玄海原子力発電所3,4号機における主変圧器及び所内変圧器の更新の概要

2. 原子炉設置変更許可申請書の主な変更点

【主変圧器及び所内変圧器 系統図】

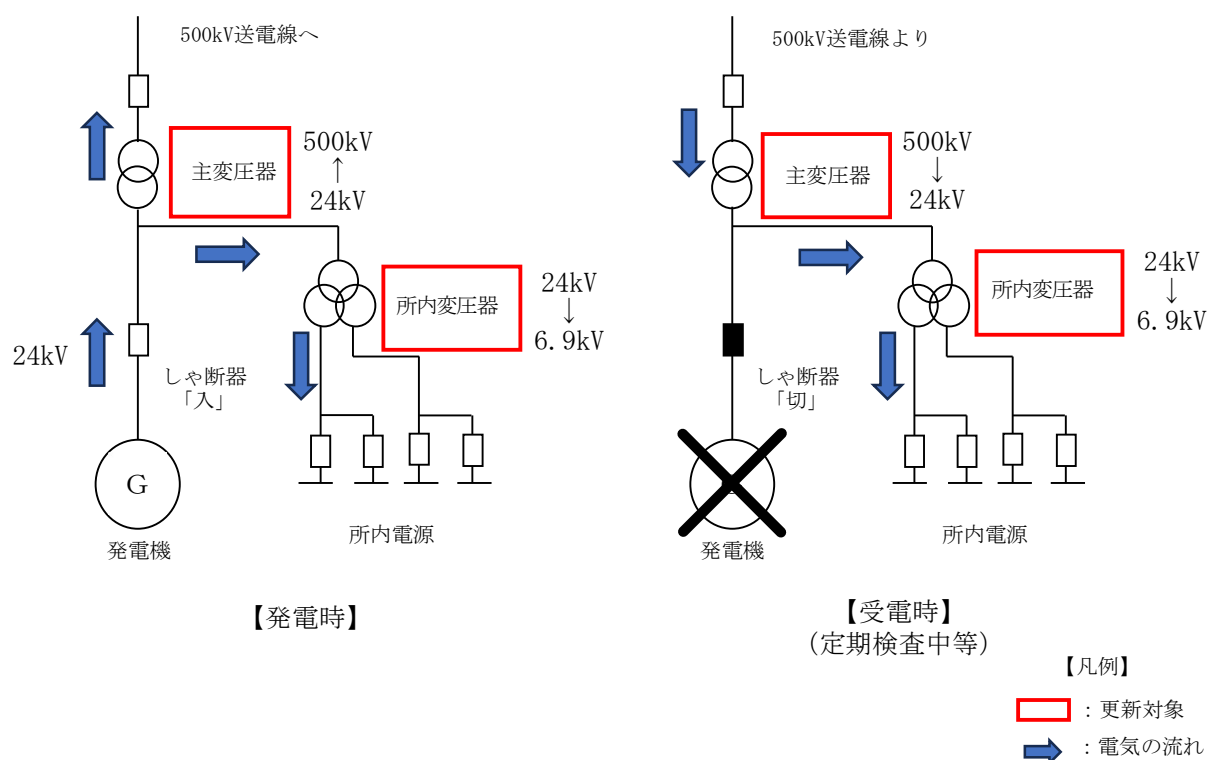
・ 定格容量

今後の更なる発電効率の向上による負荷の増加や、設備の増設等の可能性を考慮し、以下のとおり主変圧器及び所内変圧器の定格容量を変更します。

更新前	更新後
主変圧器 容量	約 1,250,000kVA	約 1,310,000kVA
所内変圧器 容量	約 77,000kVA	約 90,000kVA

【主変圧器及び所内変圧器の一体化イメージ】

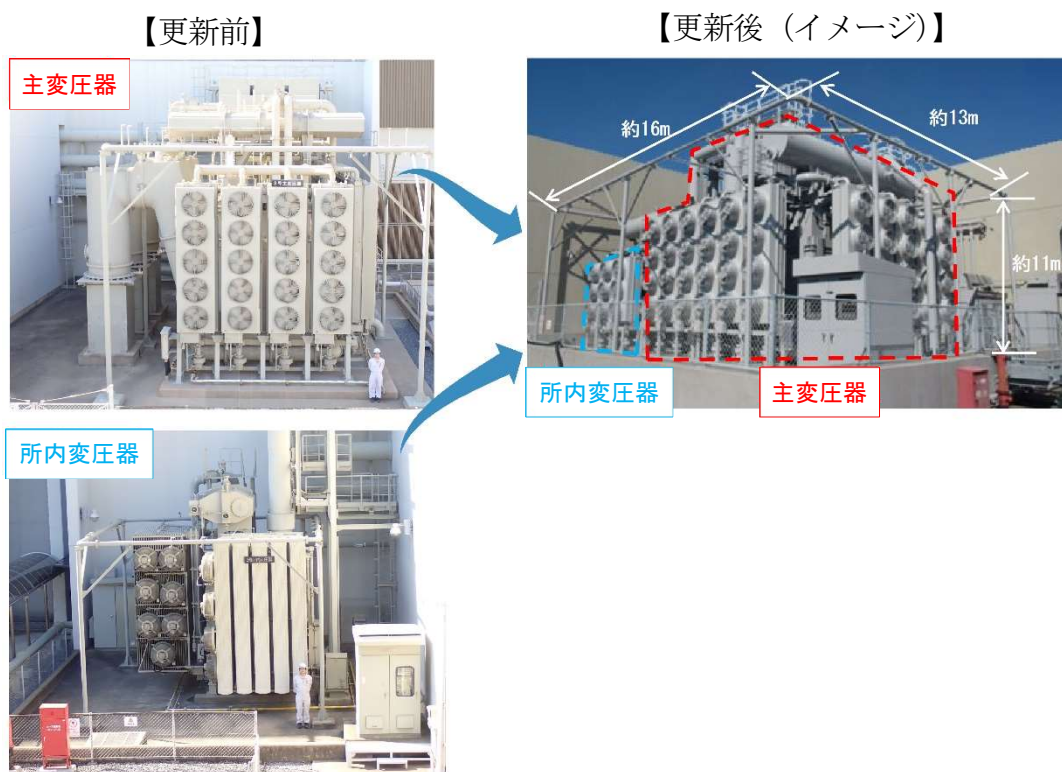
・変圧器の一体化

現在、別の箇所に設置している主変圧器と所内変圧器を一体型（主変圧器に隣接して所内変圧器を設置）の変圧器に変更します。一体化に伴い、変圧器ごとに設置している冷却器盤や消火装置が統合され、関連する設備の数が少なくなるため、点検、修理等が容易となり保守性が向上します。
